PROVINCIA DI VERCELLI
SETTORE AMBIENTE E TERRITORIO
Servizio Valutazione Impatto Ambientale

OGGETTO: Procedura di PAUR ai sensi dell'art. 27bis del D.Lgs. 152/06. Progetto di impianto fotovoltaico denominato "*Fattoria Solare Roggia della Bardesa*", della potenza installata di 10,937 MWp da realizzarsi nel Comune di Roasio (VC) e delle relative opere di connessione da realizzarsi anche nei Comuni di Rovasenda (VC), Brusnengo (BI) e Masserano (BI).

Proponente: Ditta REN 192 srl.

Verbale della seduta di Conferenza del 2 febbraio 2026.

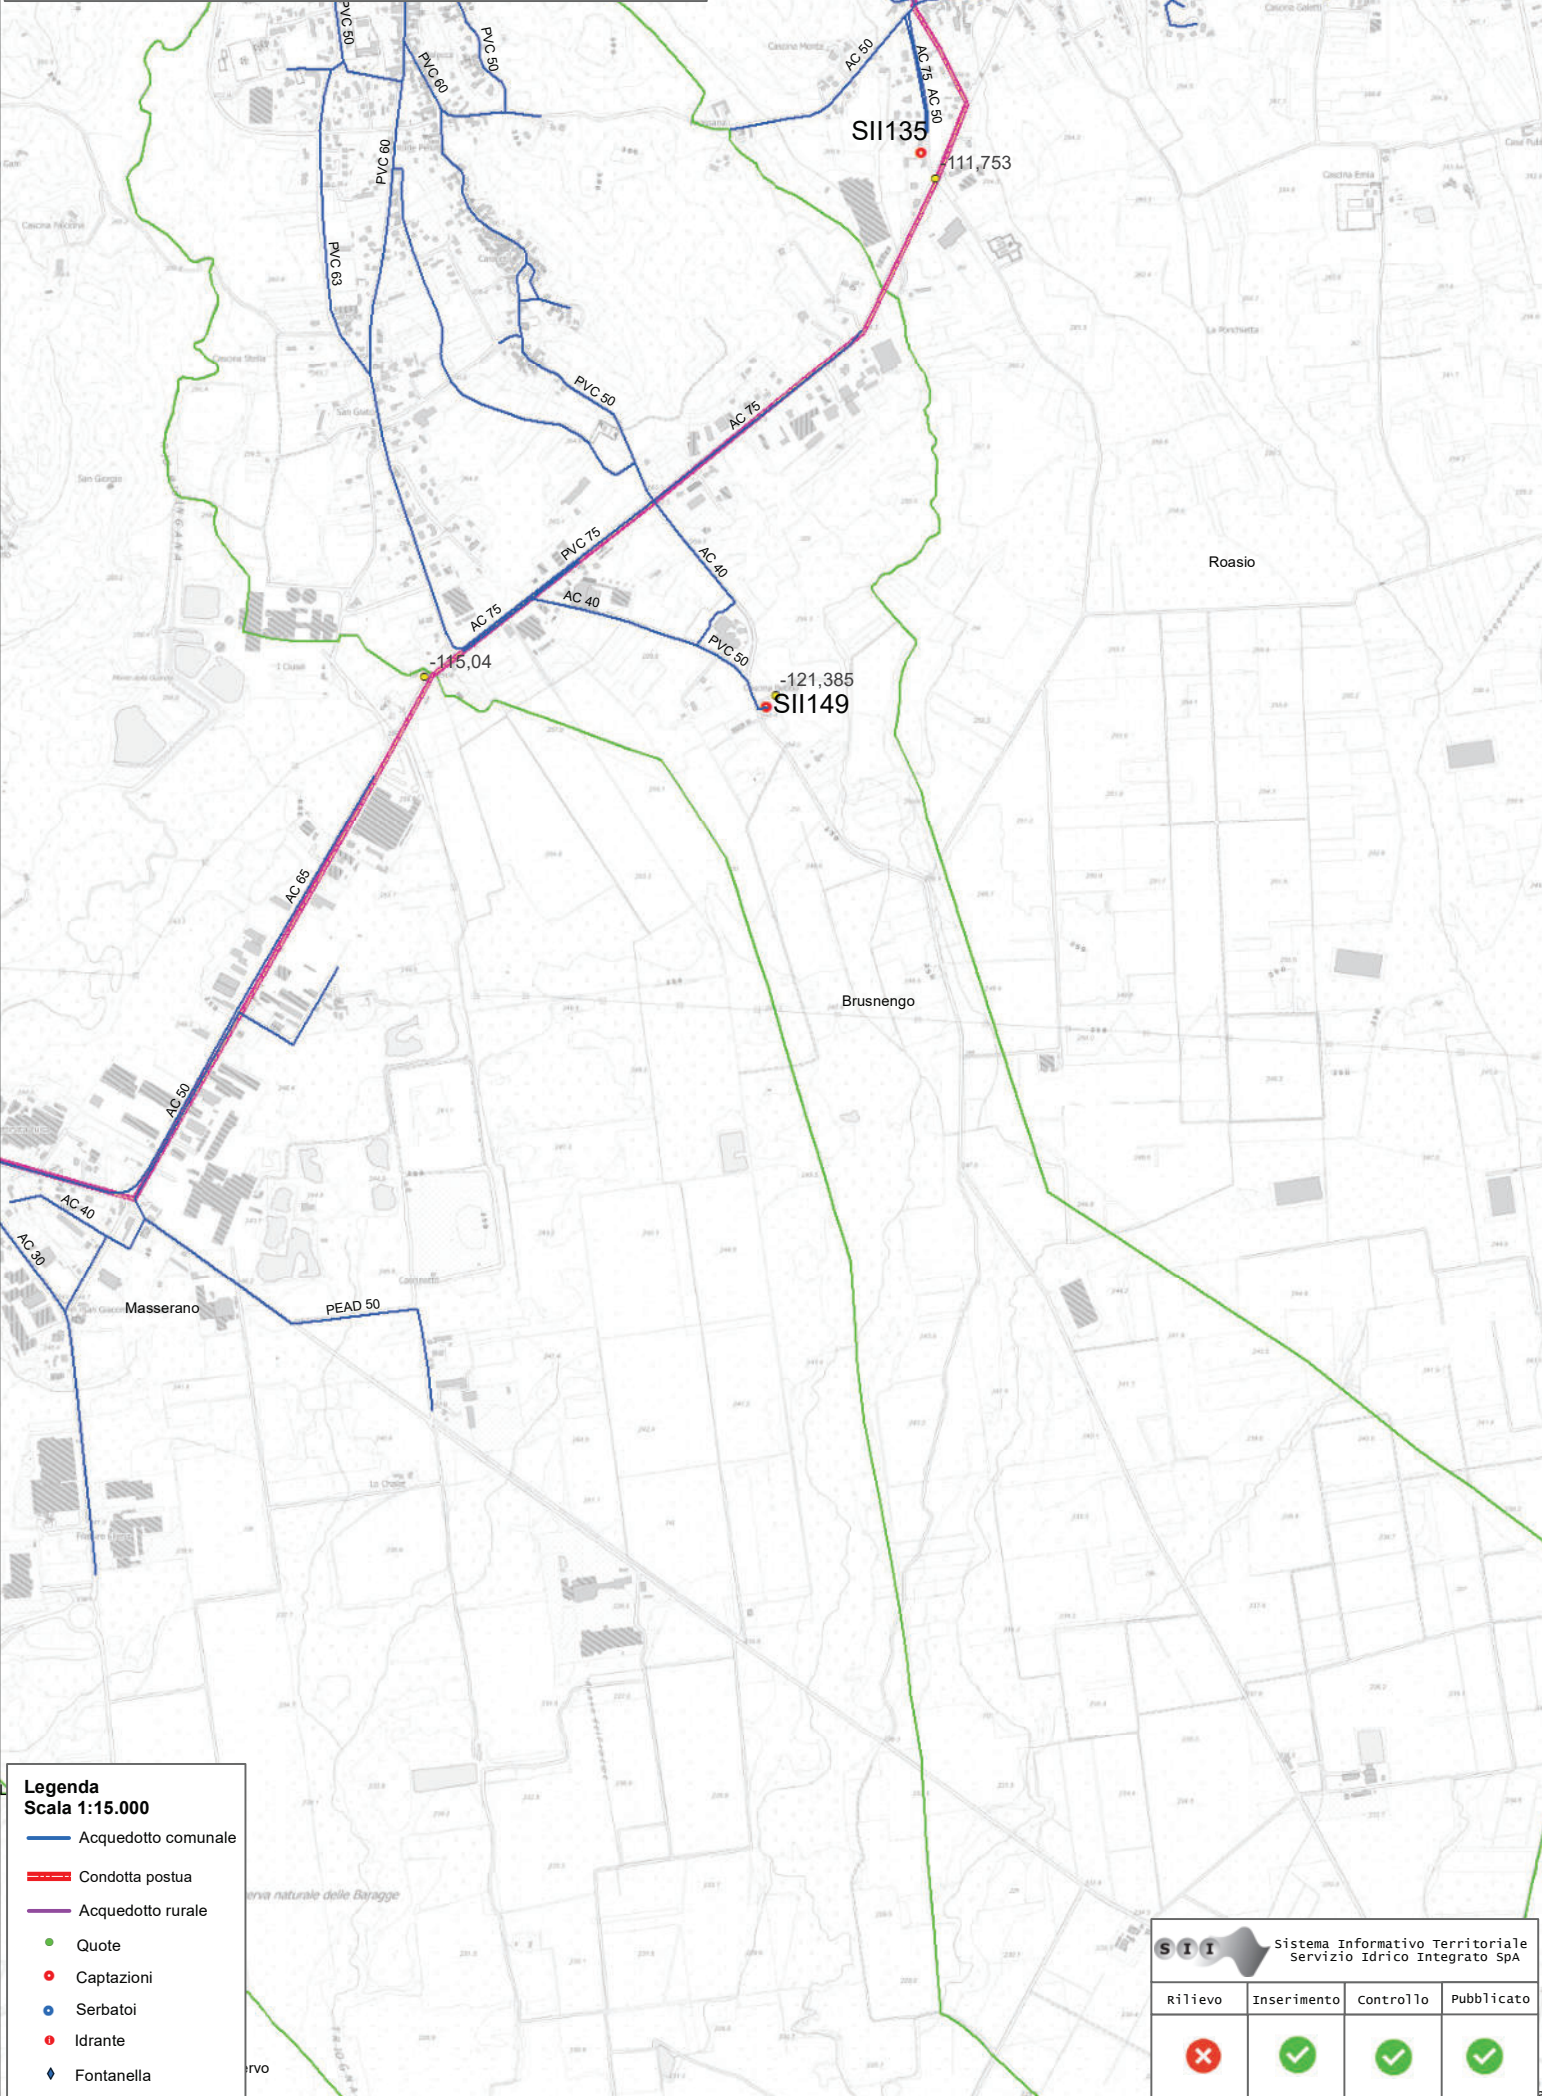
L'area interessata dal progetto non interferisce con le aree di salvaguardia delle captazioni idriche.

Tuttavia, considerata l'estensione territoriale delle opere di connessione in progetto, si richiede di prestare la massima attenzione, durante le operazioni di scavo, alla condotta strategica intercomunale denominata "Condotta di Postua".

A tal fine si allega la planimetria delle interferenze dei sottoservizi con le opere di collegamento in progetto.

Figura 4. Rappresentazione grafica delle nuove opere di mitigazione e compensazione progettate per l'area di impianto (Estratto da R_7.1_ROA_OMA_0-Opere di mitigazione e compensazione ambientale_R2 Rev. 2 – Luglio 2025).

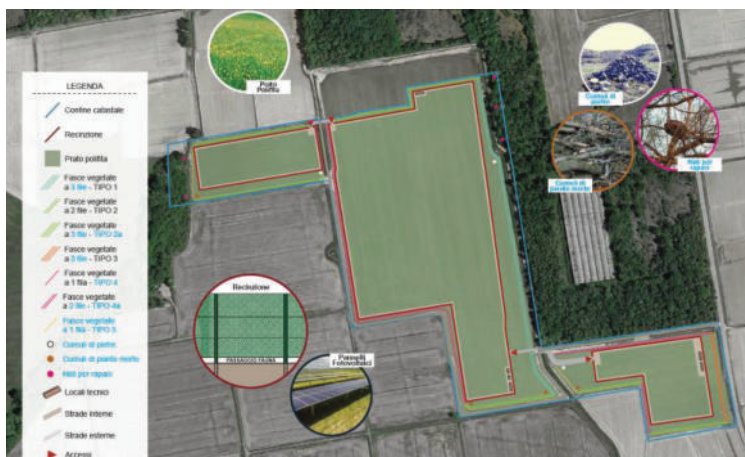
Come misure di compensazione ambientale addizionali rispetto al progetto presentato in prima istanza, il progetto prevede l'installazione di 5 nidi artificiali per rapaci notturni e diurni, 3 cumuli di pietre a secco e 4 cumuli di legno morto (Figura 4). La scrivente Agenzia rileva come le opere proposte possano rientrare unicamente nelle misure di mitigazione atte a limitare l'impatto generato dalle opere in progetto sulla componente biota.

Pertanto, pur prendendo atto dell'analisi qualitativa applicata, la scrivente Agenzia osserva che il Proponente non ha pienamente risposto alla richiesta di integrazioni avanzata in sede di prima CDS in quanto non sono state fornite proposte di misure di compensazione per il consumo di suolo, seppur non permanente, e relativa perdita di servizi ecosistemici causata dalle opere in progetto.
